**Avis délibéré de la Mission régionale  
d'autorité environnementale de Bretagne sur  
le projet d'extension du parc éolien de La Lande de Vachegard,  
commune de Radenac (56)**

n°MRAe 2018-005905

Carte 36 – Implantation de la 5<sup>ème</sup> éolienne

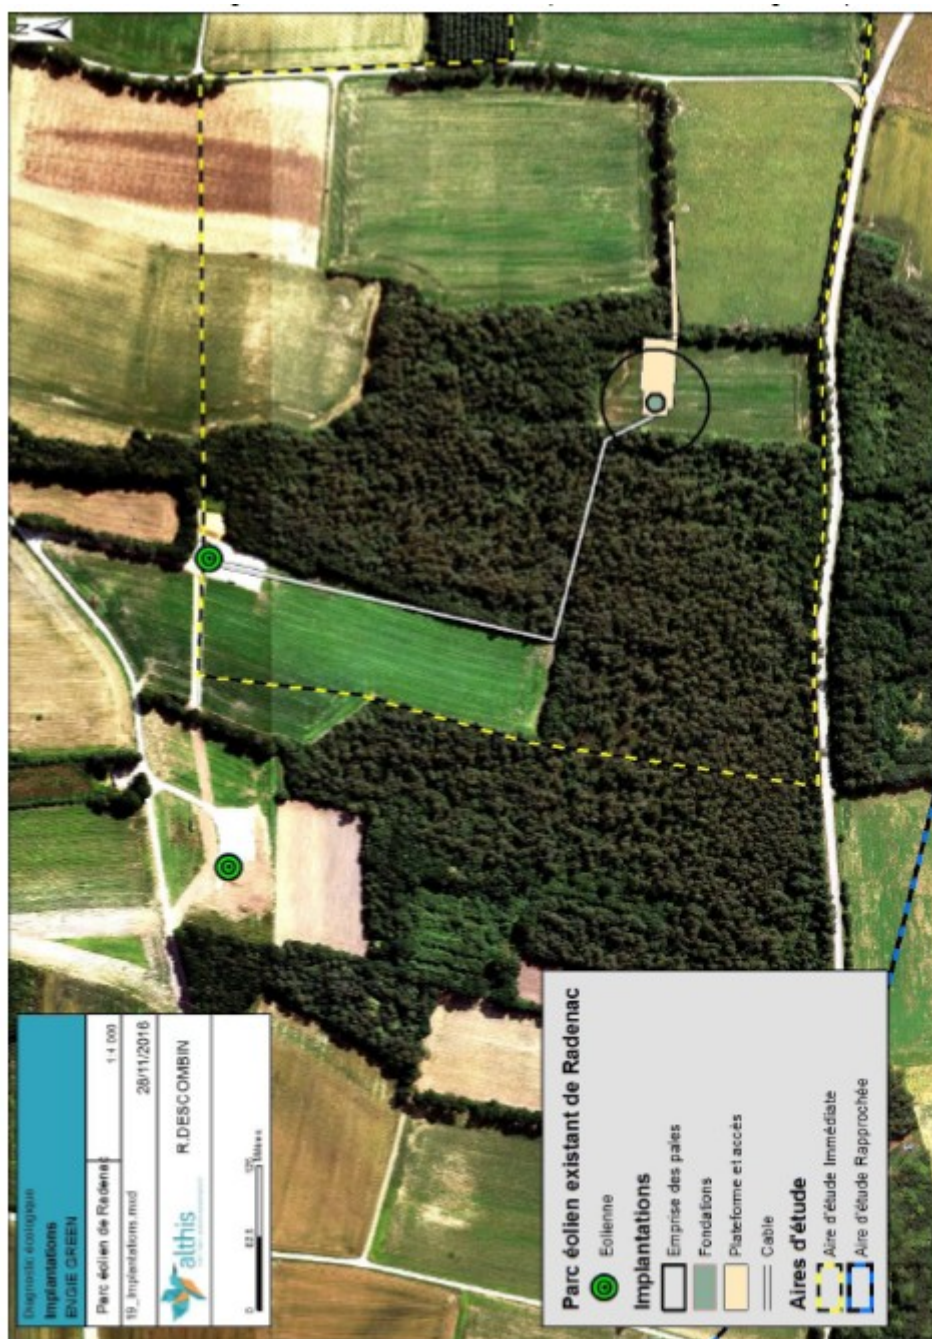
L'enjeu de préservation des corridors écologiques et de la faune sensible à ce type de projet (oiseaux, chauves-souris) interroge sur le choix d'implantation en lisières proches de forêt, qui est contraire aux guides nationaux et aux recommandations EUROBATS. La situation en contexte forestier, le rapprochement de parcs entraînant un effet cumulatif, la configuration de l'ensemble (forme d'entonnoir à l'Ouest), la proximité avec un axe routier à fort trafic pouvant générer de la mortalité animale confèrent à ce projet une sensibilité environnementale élevée.

La démarche de l'évaluation environnementale, qui repose sur cette étape clé pour l'optimisation des mesures d'évitement (comparaison de scénarios raisonnables), n'est donc pas suivie alors que l'option retenue affecte une zone humide et se situe en lisière forestière, dans une zone de déplacement des chauves-souris.

***L'Ae recommande de présenter l'ensemble des réflexions qui ont contribué à la genèse du projet pour en limiter les impacts et notamment d'expliquer pourquoi l'extension du parc n'a pas fait l'objet d'autres variantes de localisation.***

Corridors écologiques (extrait étude milieux naturels)

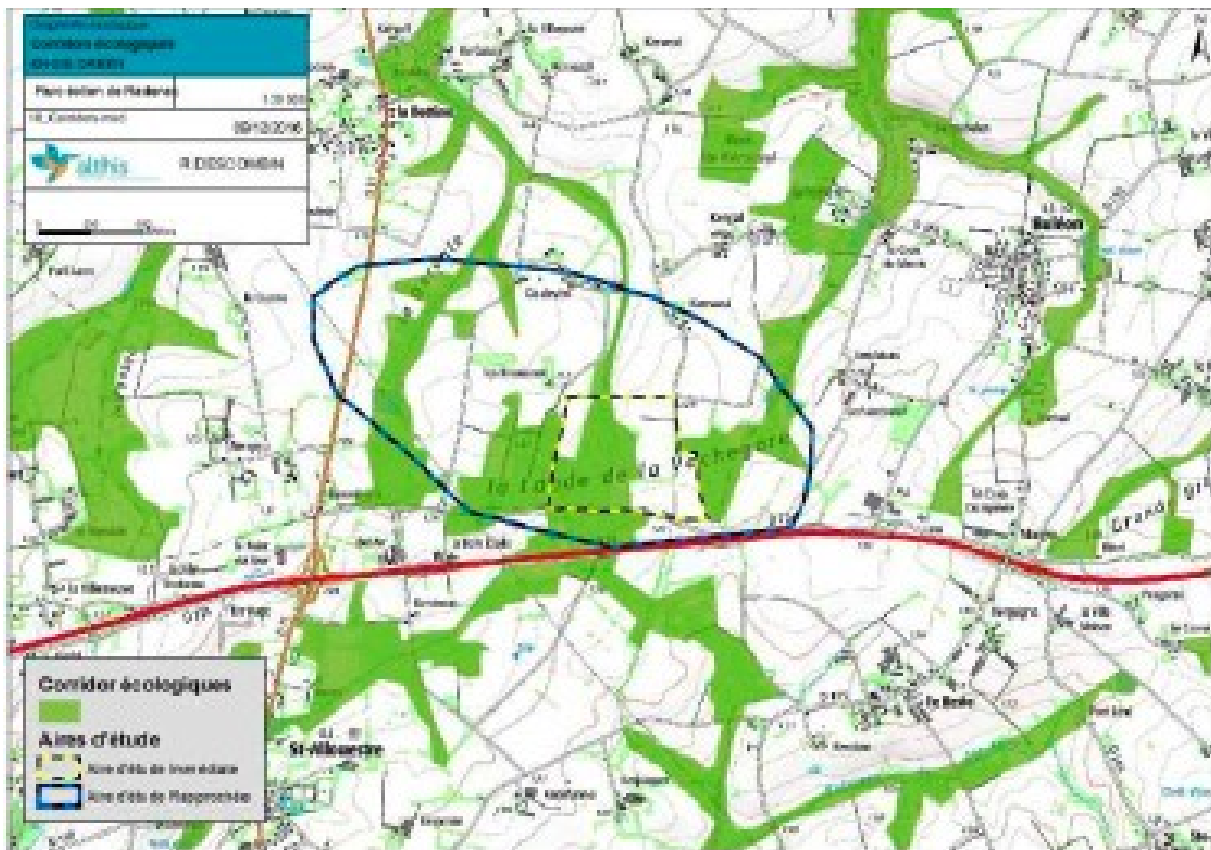
Sur le même plan d'une évolution contextuelle, le dossier ne met pas à profit les données relatives à la finalisation prochaine de la zone d'activités voisine du projet alors que l'évaluation environnementale de celle-ci, susceptible de fragmenter la trame verte actuelle, comporte la mise en place de mesures en ce sens. Ce projet pourra aussi affecter le comportement des chauves-souris par la mise en place d'un éclairage nocturne non considéré par l'étude de la nouvelle éolienne. Les effets de cumul entre le projet éolien et le parc d'activités ne sont ainsi pas suffisamment pris en compte.

Au titre de l'évaluation des effets du projet, les impacts sur la trame verte et bleue et les corridors écologiques sont à évaluer, en lien avec les impacts cumulatifs de la zone d'activité voisine.

***L'Ae recommande de consolider l'évaluation de l'état initial et d'y prendre en compte le parc d'activités attendant au projet (cf. avis de l'Ae du 16 mai 2014 relatif à celui-ci).***
